RESPUESTA A PRIMERA SOLICITUD DE ACLARACIÓN AL ESTUDIO DE IMPACTO AMBIENTAL CATEGORÍA 2

PROYECTO: ESTUDIO, DISEÑO, CONSTRUCCIÓN Y FINANCIAMIENTO DEL
CAMINO SAN JOSÉ – CALIDONIA – PLATANARES – PIXVAE

DICEA, S.A.
IRC-040-2004
Ciudad de Panamá

En atención a su nota DEIA-DEEIA-AC-0161-0610-2021, del 06 de octubre de 2021, notificada al MOP el 18 de octubre de 2021, en la cual solicita la primera información aclaratoria al Estudio de Impacto Ambiental (EsIA) Categoría II, titulado "ESTUDIO, DISEÑO, CONSTRUCCIÓN Y FINANCIAMIENTO DEL CAMINO SAN JOSÉ - CALIDONIA - PLATANARES - PIXVAE" a desarrollarse en los corregimientos de Calidonia, Platanares y Pixvae, distritos de Soná y Las Palmas, provincia de Veraguas, tenemos a bien presentar las siguientes respuestas:

Figura 12 Lamina de inundación para la condición existente

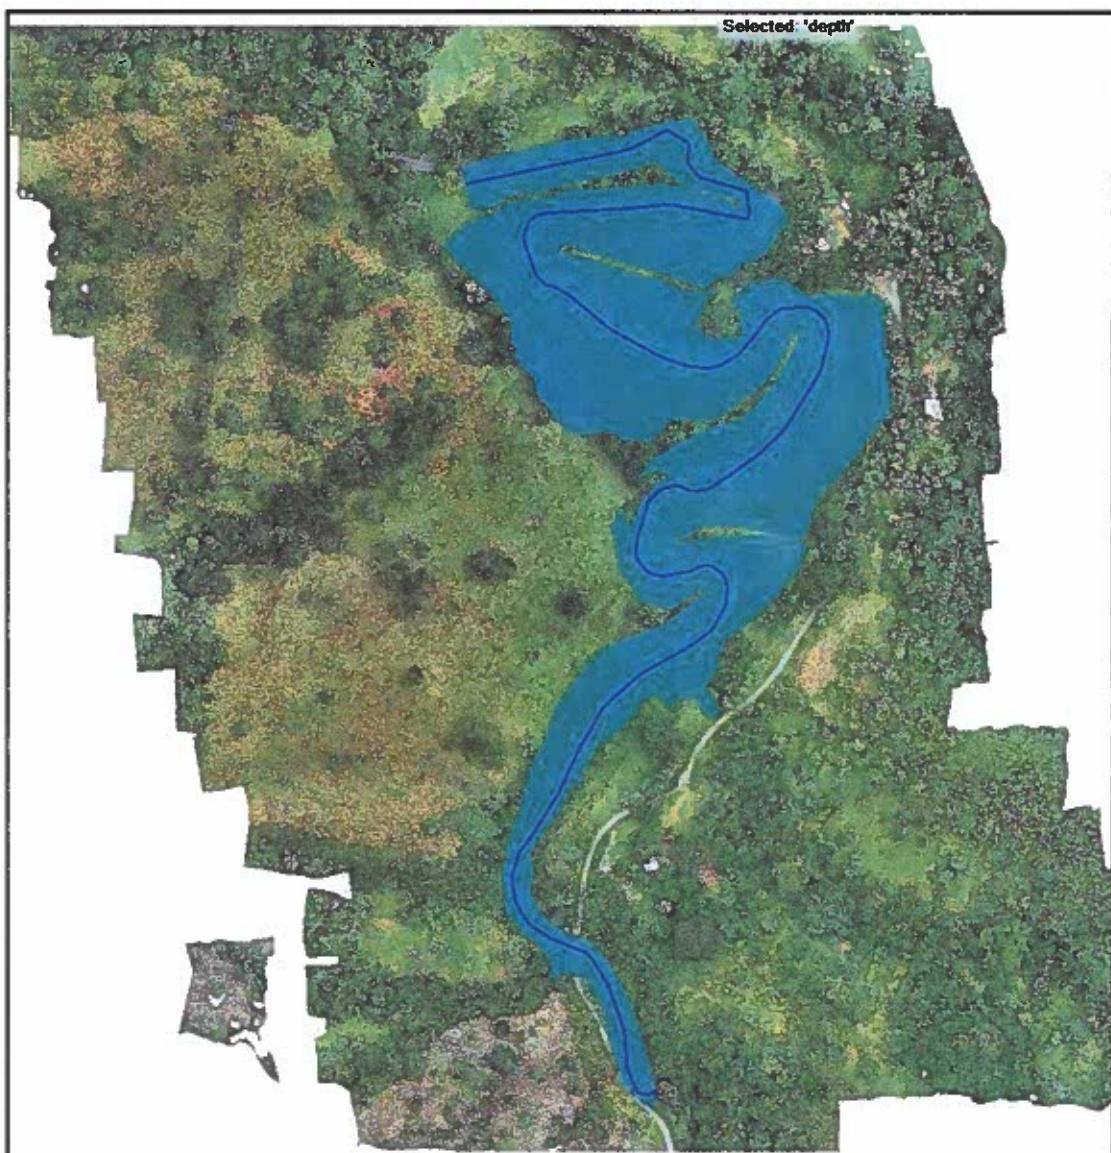
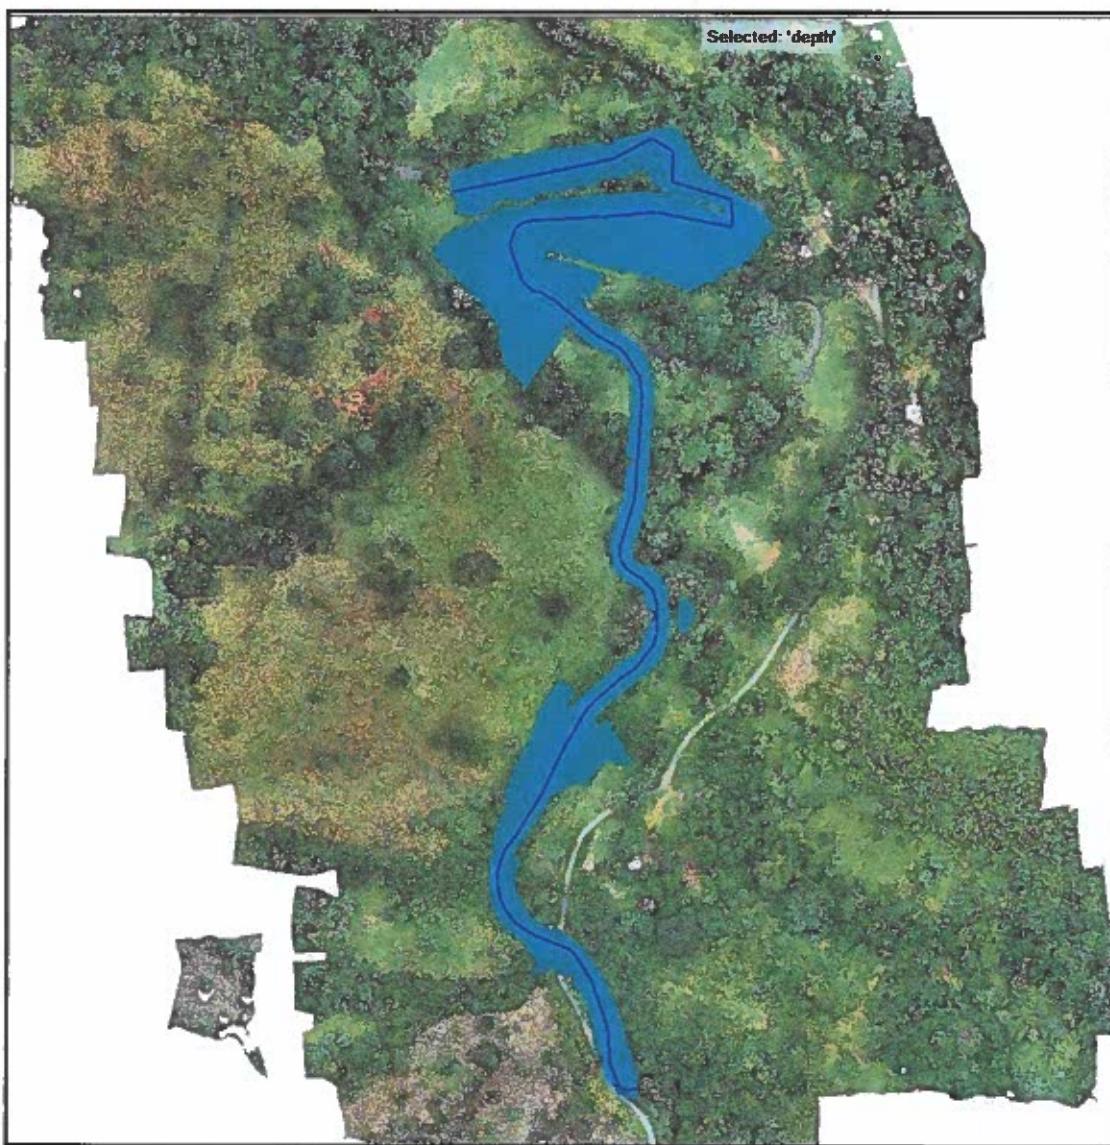
8. En la página 15 punto 2.2. Breve descripción del Proyecto, área a desarrollar, presupuesto aproximado se indica "... se determinaron caudales máximos, cuyas probabilidades de ocurrencia definen planicies de inundación que afectan la Finca Ganadera San Rafael. Cabe señalar que estas planicies inundables no compromete el área de las plantas, no obstante, el estudio fue ampliado y el mismo recomienda realizar unas mejoras en el cauce, lo cual consiste en la modificación del mismo en un pequeño tramo de la Quebrada La Mina. Esta modificación genera un mejor manejo hidráulico del cauce y a la vez se protege la calzada de la nueva carretera y el puente a futuro. Esta canalización se realizaría en un tramo de 320 metros de longitud junto con una conformación y limpieza del cauce". En Anexos, página 799-858 se presenta copia simple del Estudio Hidrológico- Hidráulico Quebrada La Mina (Río Rosario) - Mejoras al cauce, el mismo recomienda "Para la mejora de estas zonas se presenta la alternativa de conformar y canalizar la quebrada en 320 m desde las secciones 520 y 840". Dado lo anterior, se solicita:

La Figura 12 muestra la planicie de inundación que presenta la quebrada actualmente para un periodo de retorno de 50 años, en Figura 13 se aprecia como se redujo considerablemente esta planicie de inundación con la propuesta de canalizar y conformar el cauce con la sección típica mostrada en la Figura 5

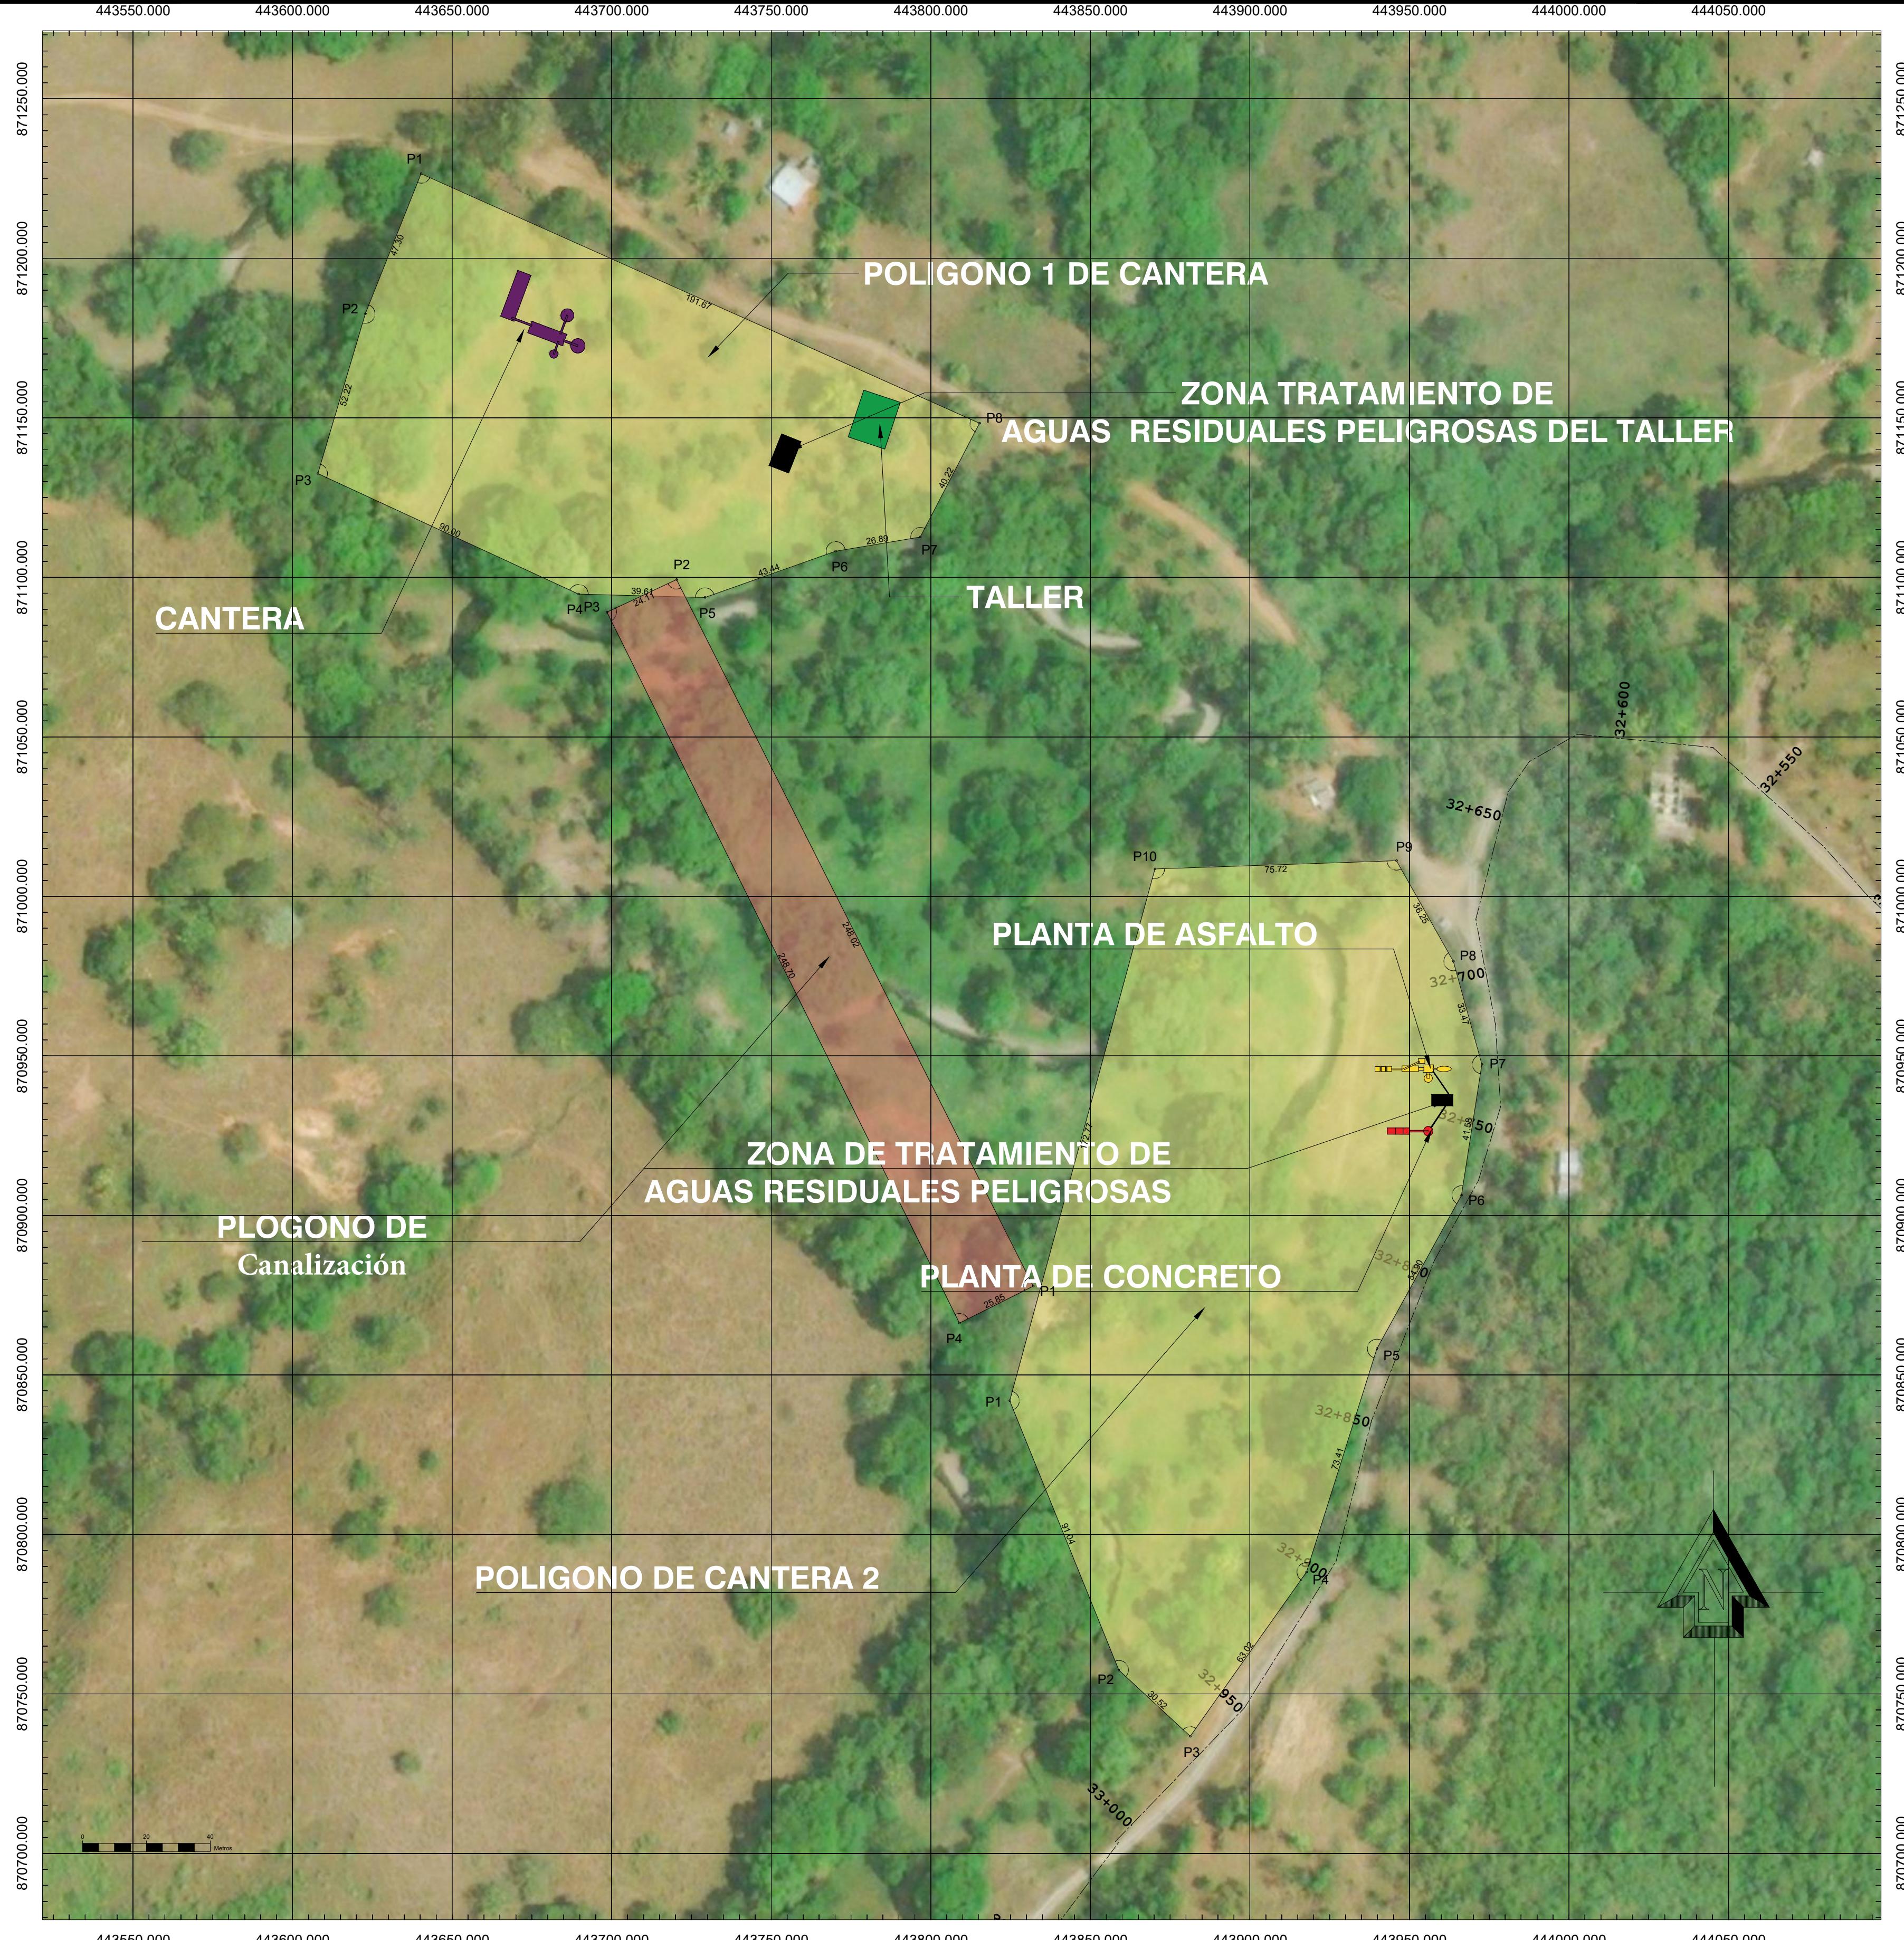
- Presentar las coordenadas UTM del tramo donde se realizará la canalización de la quebrada La Mina. **R: Se adjunta plano.**
 - Indicar la distancia y las coordenadas UTM de ubicación de la planta respecto a la quebrada La Mina. **R: Se puede observar en el plano.**

Área de Planta de Trituración					
VERTICE	LADO	DIST.	ANGULO	ESTE	NORTE
P1	P1 - P2	47.30	87°37'33"	443640.302	871226.496
P2	P2 - P3	52.22	174°49'42"	443622.812	871182.550
P3	P3 - P4	90.00	98°16'26"	443607.953	871132.487
P4	P4 - P5	39.61	156°44'33"	443689.653	871094.729
P5	P5 - P6	43.44	158°58'21"	443729.252	871093.659
P6	P6 - P7	26.89	189°51'56"	443770.203	871108.145
P7	P7 - P8	40.22	127°8'10"	443796.715	871112.636
P8	P8 - P1	191.67	86°33'19"	443815.298	871148.302

Modificación del Cauce de la Qda. La Mina					
VERTICE	LADO	DIST.	ANGULO	ESTE	NORTE
P1	P1 - P2	248.02	89°55'56"	443832.075	870877.870
P2	P2 - P3	24.11	91°40'30"	443720.368	871099.306
P3	P3 - P4	248.70	88°43'48"	443698.537	871089.082
P4	P4 - P1	25.85	89°39'46"	443808.978	870866.253

Área de Planta de Asfalto y Planta de Concreto					
VERTICE	LADO	DIST.	ANGULO	ESTE	NORTE
P1	P1 - P2	91.04	142°40'31"	443824.745	870841.914
P2	P2 - P3	30.52	154°54'40"	443858.926	870757.531
P3	P3 - P4	63.02	82°27'34"	443881.297	870736.772
P4	P4 - P5	73.41	162°10'15"	443917.730	870788.190
P5	P5 - P6	54.90	191°20'56"	443939.792	870858.207
P6	P6 - P7	41.58	160°4'8"	443966.271	870906.294
P7	P7 - P8	33.47	155°35'15"	443972.710	870947.375
P8	P8 - P9	36.25	166°3'21"	443963.761	870979.631
P9	P9 - P10	75.72	117°28'11"	443945.937	871011.201
P10	P10 - P1	172.77	107°15'9"	443870.258	871008.586
